日本原燃株式会社	
資料番号	保 2) 埋設個別 03 R5
提出年月日	2023 年 10 月 20 日

廃棄物埋設施設
1 号埋設設備 6 群放射エネルギー管理の変更
に係る補足説明資料

2. 変更後の放射エネルギー管理のイメージ

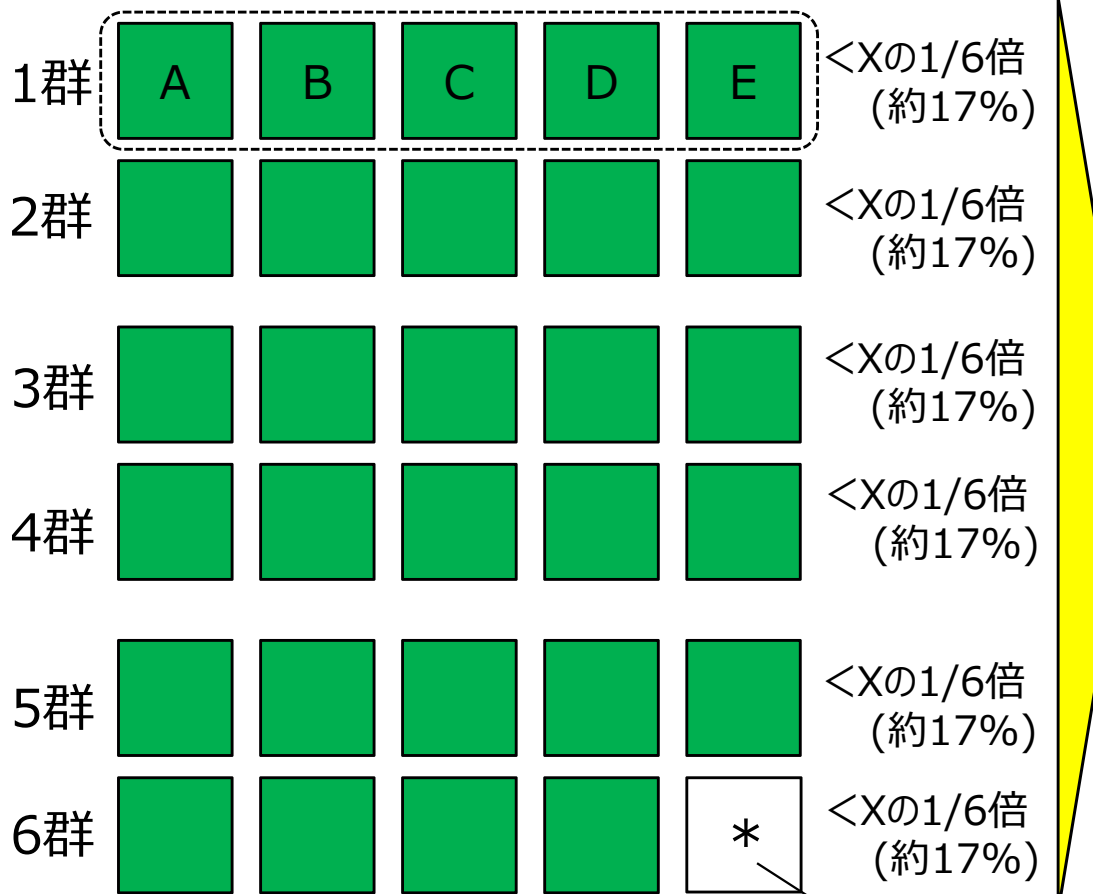
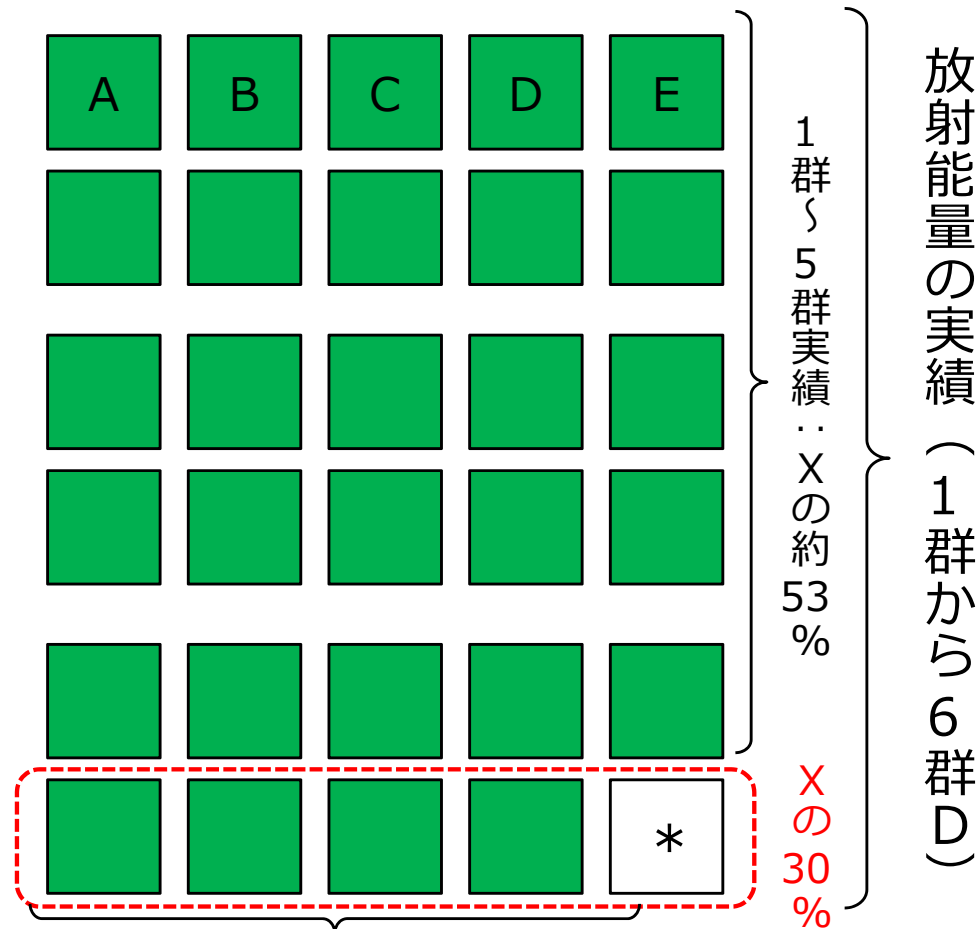
区画別放射エネルギー（合計放射エネルギー）を確実に達成するために、群単位・埋設設備単位で平均的な値を上限として管理。

1群から6群の区画別放射エネルギー : X
(1群から6群の合計放射エネルギー)

<math>< X \times 2/30</math>
(約6.7%)

これまでの埋設実績を考慮して、区画別放射エネルギーを超えないように6群に適切に上限を定めて管理。

放射エネルギーの実績 (1群から6群D)

2. 変更後の線量評価のイメージ図

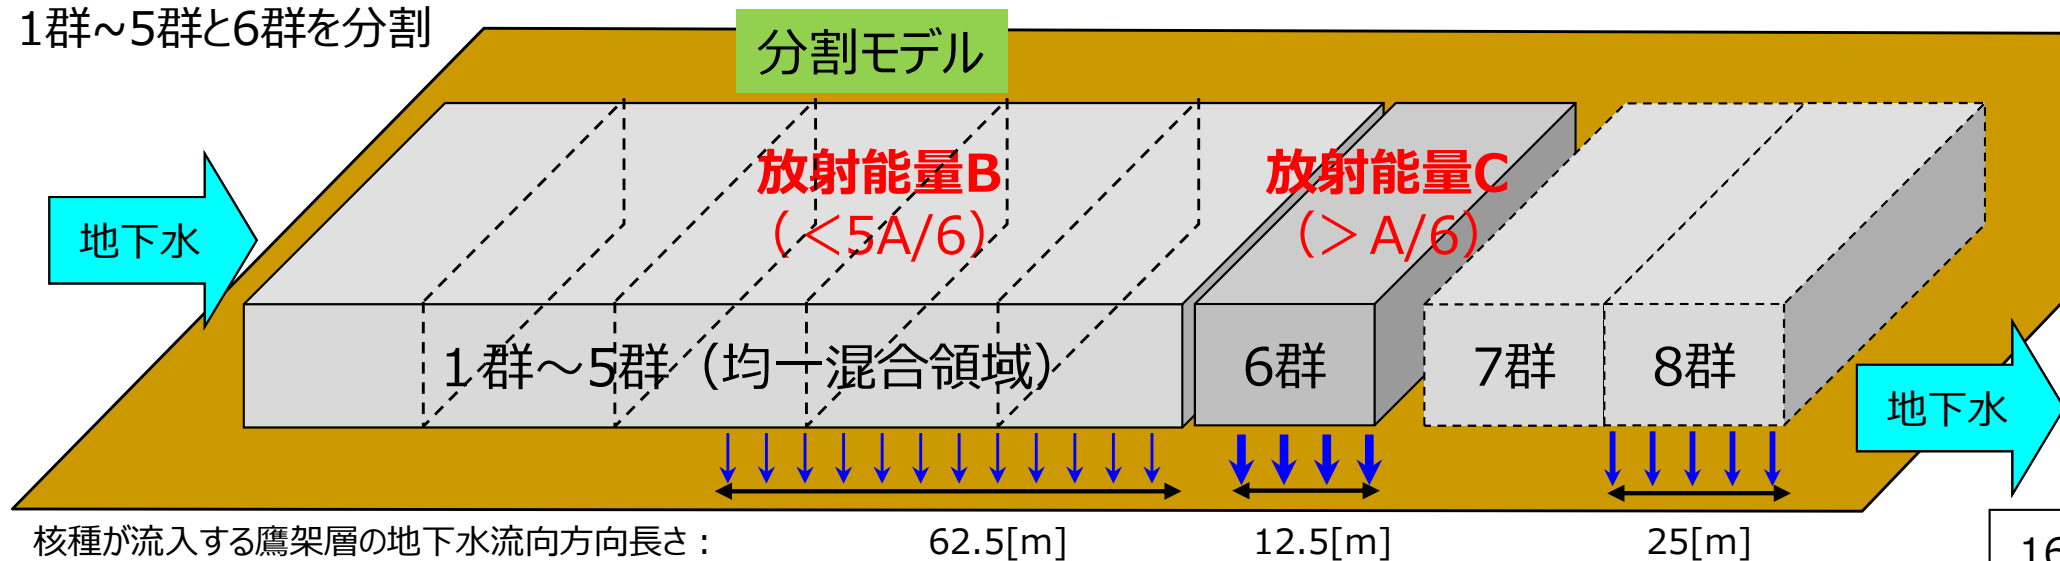
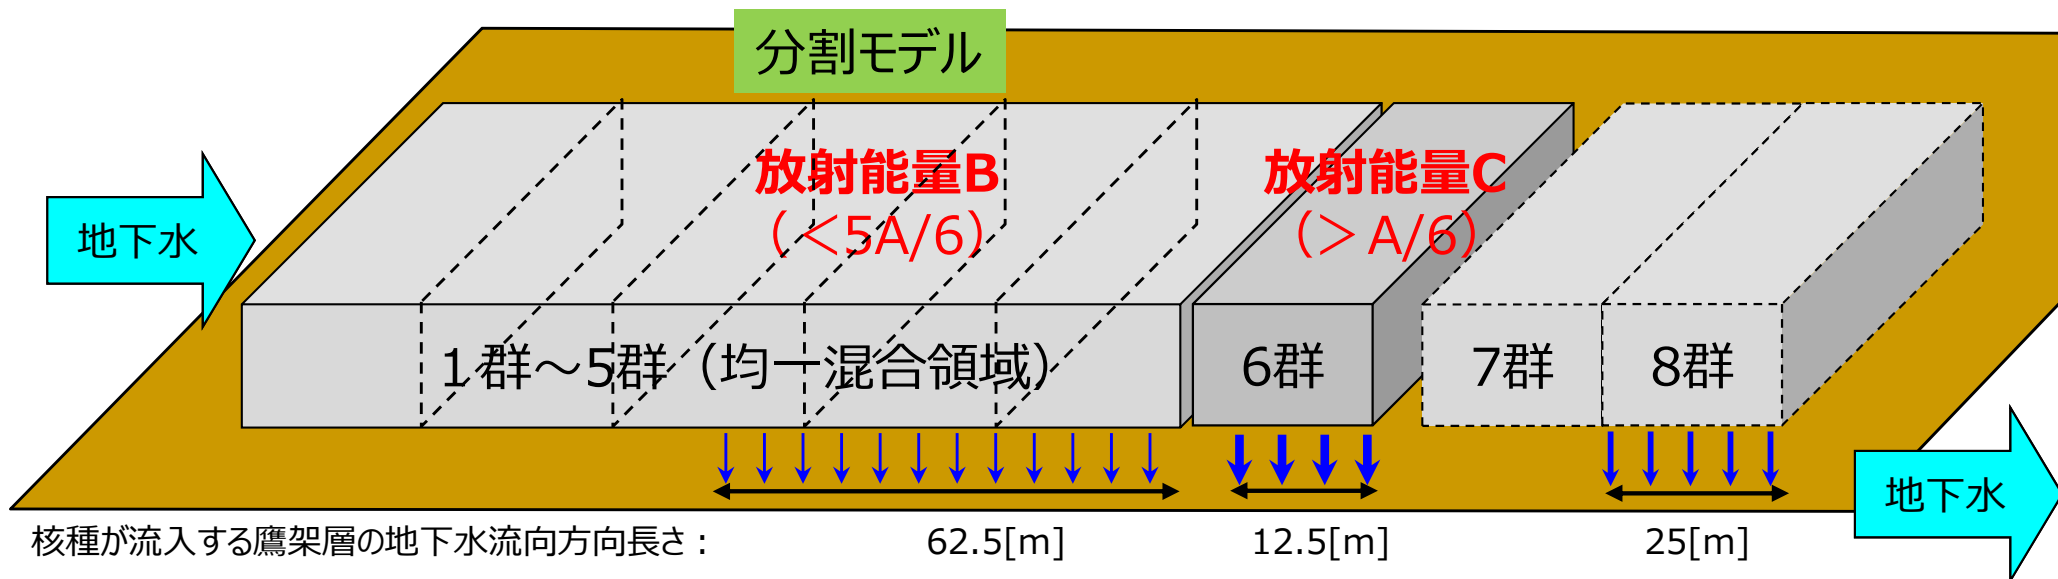
1群~5群と6群を分割
